PROJEKT TECHNICZNY ORGANIZACJI RUCHU DOCELOWEGO

Koncepcja drogowa i projekt organizacji ruchu na pl. Powstańców
Śląskich i ul. Zaporoskiej – wyniesienie przejścia dla pieszych

Opinia na KBRD

DOTYCZY: koncepcji korekty docelowej organizacji ruchu na ul. Zaporoskiej i pl. Powstańców Śl. we Wrocławiu

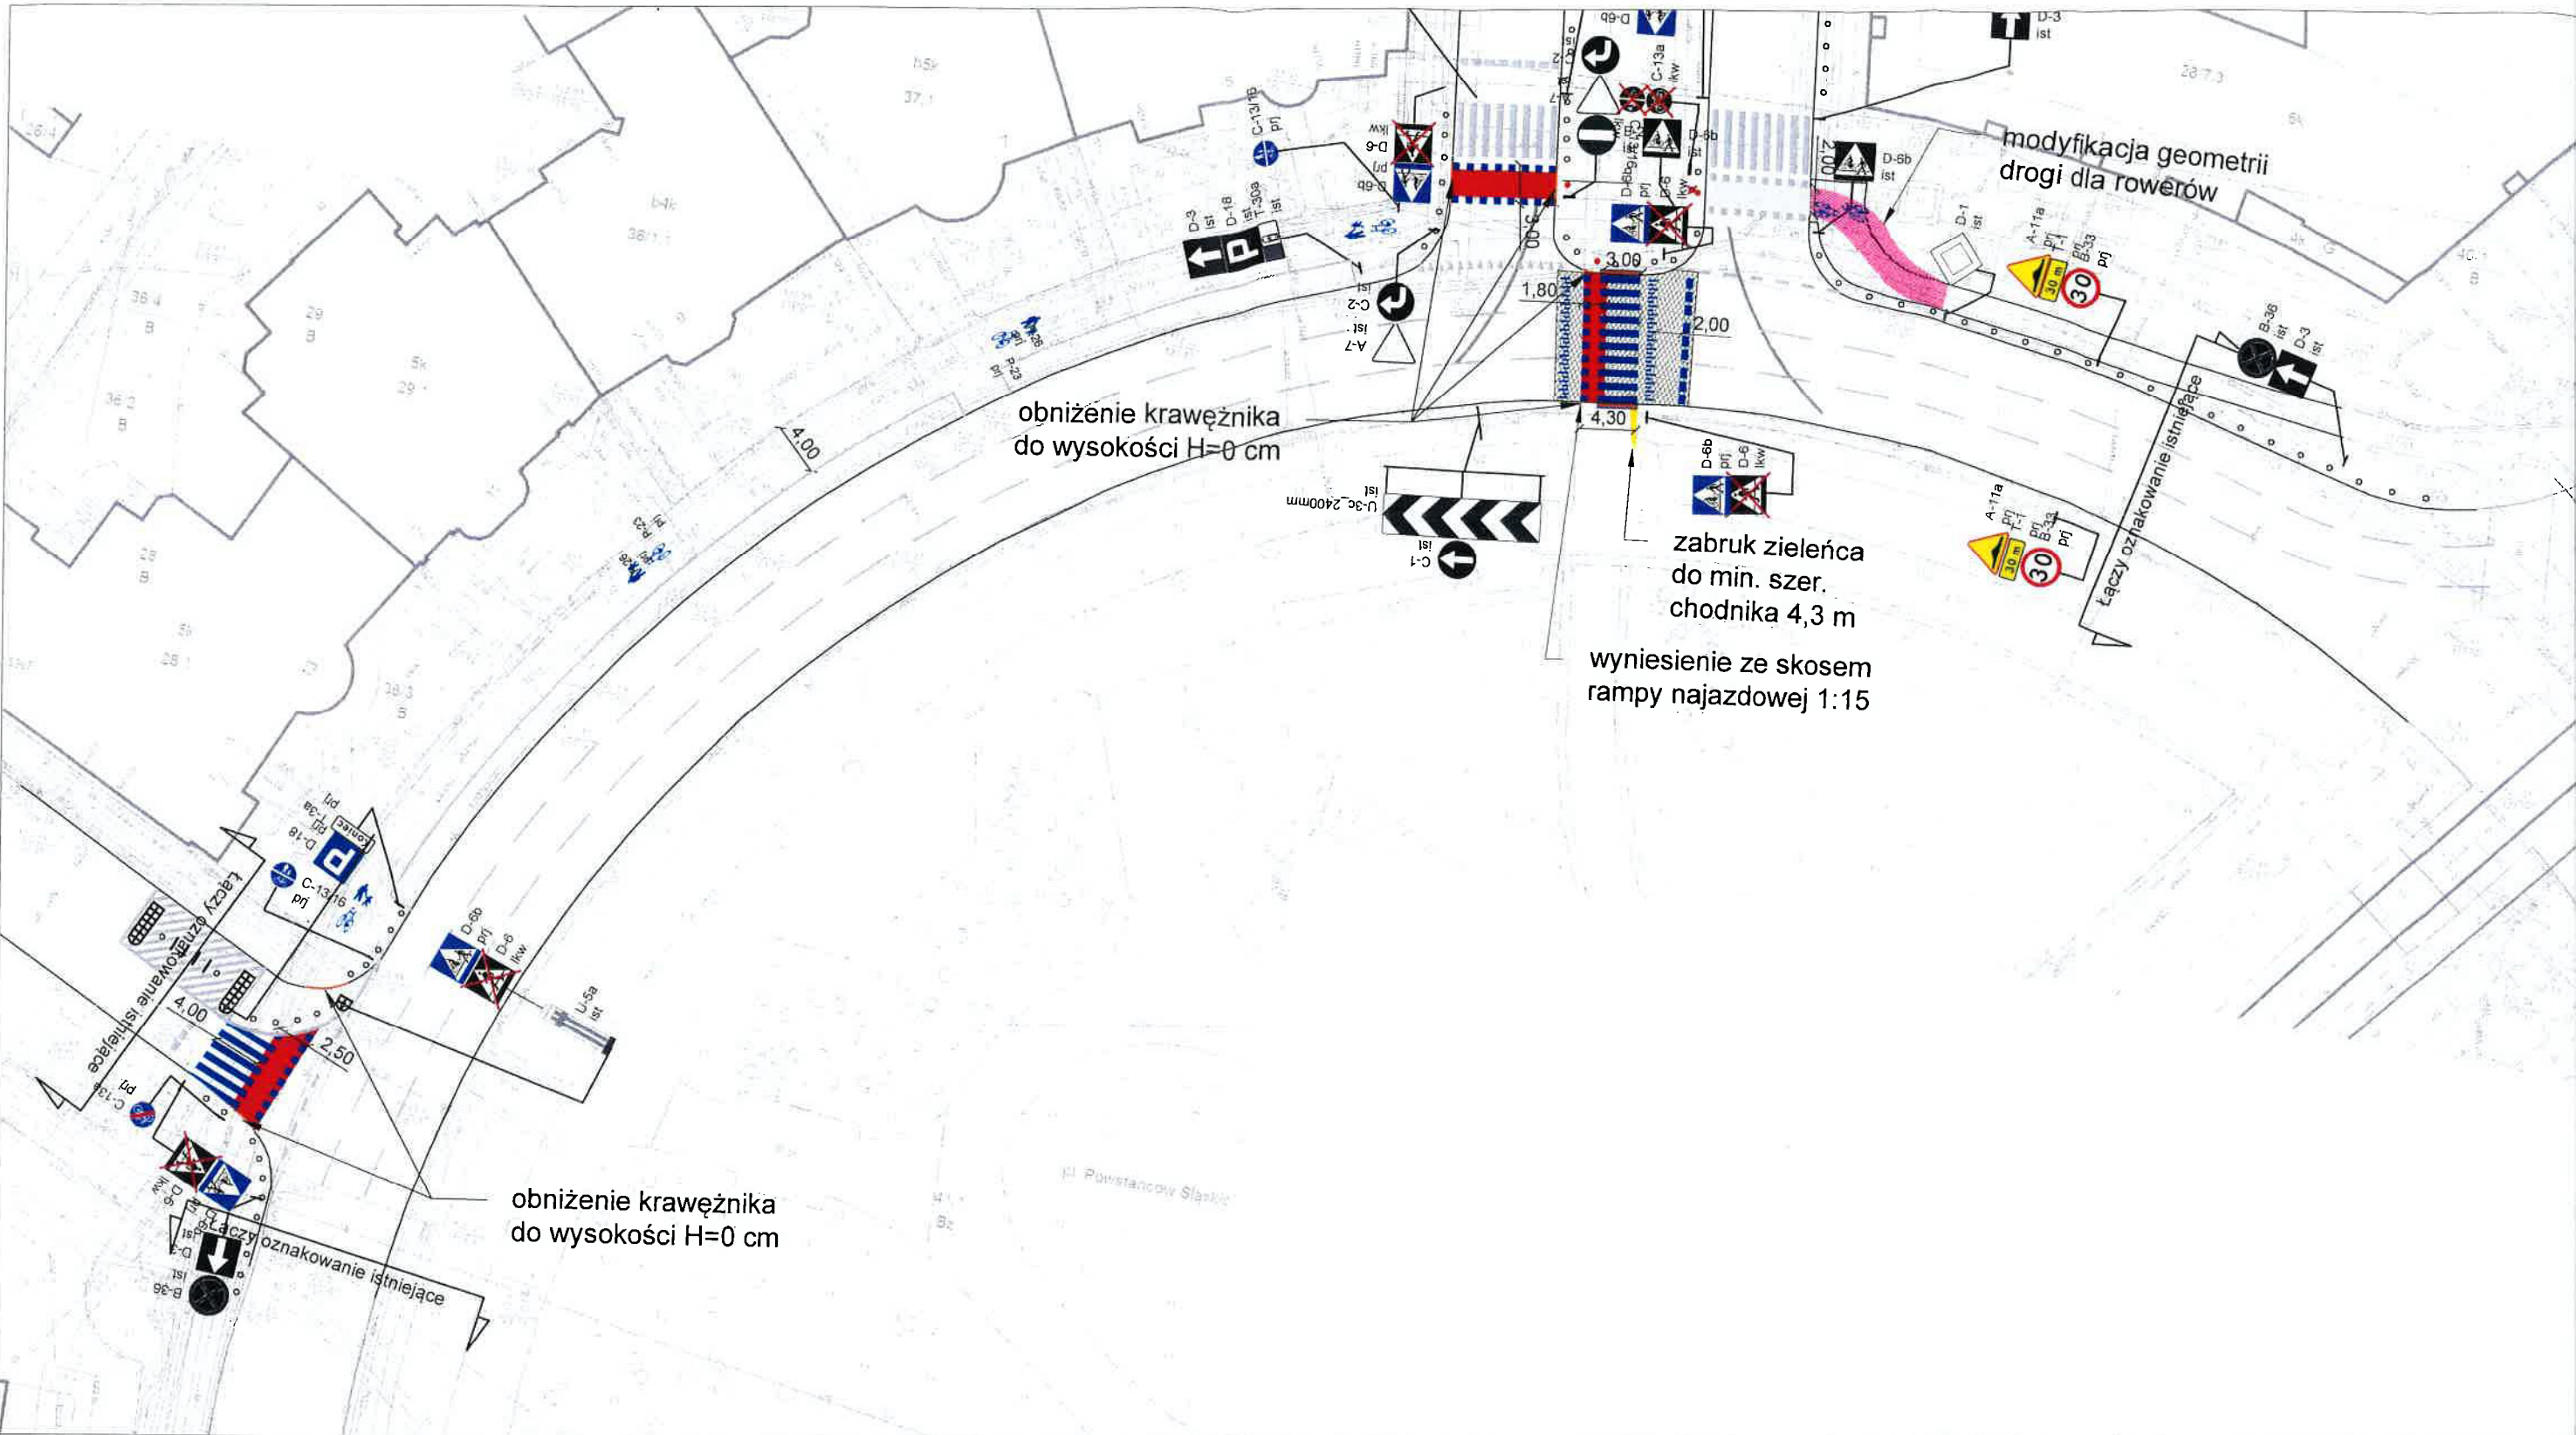
- niekt. 1.* w związku z zaprojektowaną kanalizacją relacji prawoskrętnej w ul. Zaporoską - należy przeprojektować oznakowanie struktury kierunkowej na wlocie północnym ul. Powstańców Śl. (znaki F-10) wskazując prawy pas na rondzie prowadzący w stronę ul. Zaporoskiej wg wzoru poniżej

- uwaga 2.* w przypadku projektowania skanalizowania relacji wjazdowych/wyjazdowych z ul. Zaporoskiej na/z jezdnię ronda należy zawęzić szerokości pasów ruchu na obu jezdniach odcinka ul. Zaporoskiej w rejonie budynku nr 89-91 (w oparciu o dotychczasową przejezdnosć) tak aby fizycznie ograniczyć możliwość jazdy dwoma kolumnami

- a. na obu jezdniach zaprojektować miejsca dla pojazdów osób niepełnosprawnych o wymiarach 3,6 x 5 m
 - b. zapewnić skosy wjazdowe do zatok 1:8 aby autobus mógł ustawić się równolegle do krawężnika na całej długości peronu

3. nie projektować czerwonego wypełnienia wyniesionego przejścia dla pieszych na obwodni ronda – bitumiczna nawierzchnia wyniesienia z grubowarstwowym oznakowaniem P-10 i P-25 jest wystarczająca dla zapewnienia czytelności

- a. uzupełnić linie P-14 przed przejściami
- uwaga 4.* na klinie powierzchni P-21, w miejscu rozdziału kierunków ruchu (skanalizowany prawoskręt) od strony najazdowej zaprojektować znak U-4b

- uwaga 5.* zmianę struktury kierunkowej pasów ruchu na obwodni ronda wyznaczyć również oznakowaniem poziomym (linia P-1c, strzałki kierunków)
- uwaga 6.* zapewnić pola widoczności na zjazdach i wlotach skrzyżowań

7. rozważyć zmianę nawierzchni w pasie rozdziału ul. Zaporoskiej w świetle drogi rowerowej z płyt betonowych na bitumiczną.
